ŽELEZNICE SLOVENSKEJ REPUBLIKY

V e c : Vysvetlenie informácií potrebných na vypracovanie ponuky 20

Obstarávateľ v zmysle § 48 zákona č. 343/2015 Z. z. o verejnom obstarávaní a o zmene a doplnení niektorých zákonov v znení neskorších predpisov (ďalej len „ZVO“) poskytuje vysvetlenie informácií potrebných na vypracovanie ponuky v zadávaní nadlimitnej zákazky na predmet zákazky „**Modernizácia železničnej trate Žilina – Košice, úsek trate Poprad Tatry (mimo) – Krompachy. Časť: A.2 Vydrník (mimo) – Markušovce (mimo)**“ vyhlásenej uverejnením Oznámenia o vyhlásení verejného obstarávania vo Vestníku Európskej únie č. 43837-2025 číslo vydania série S úradného vestníka: 15/2025 dňa 22.01.2025 a vo Vestníku verejného obstarávania č. 16/2025 pod značkou 1536 - MSP dňa 23.01.2025 (ďalej len „oznámenie o vyhlásení verejného obstarávania“) nasledovne:

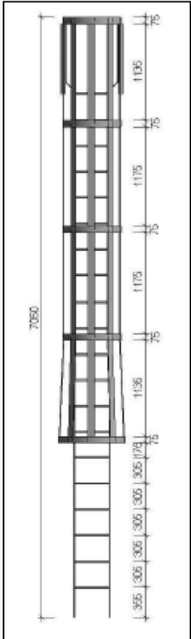
V SO 05-34-21.1 sa nachádza položka 521 12.10 – Montáž koľaje na jame na železobetónových koľajových podkladoch, s tuhým upevnením, koľajnica S49 – do danej položky má byť zahrnutý materiál – tzn. Koľajnica S49? Alebo investor doplní danú špecifikáciu materiálu? Ak má byť súčasťou položky aj koľajnica, jedná sa o novú alebo môže byť aj užitá koľajnica?

V položke „Montáž koľaje na jame na železobetónových koľajových podkladoch, s tuhým upevnením, koľajnica S49 z nového materiálu“ súťažiaci nacení dodávku aj montáž koľajníc, podkladníc, upevnenia a železničných kotiev, všetko z nového materiálu. Podkladnice budú zafixované inštaláčnymi kotvami M22x225 do betónu a budú podliate epoxidovou maltou min. hrúbky 15 mm. Výkaz výmer nebude upravovaný.
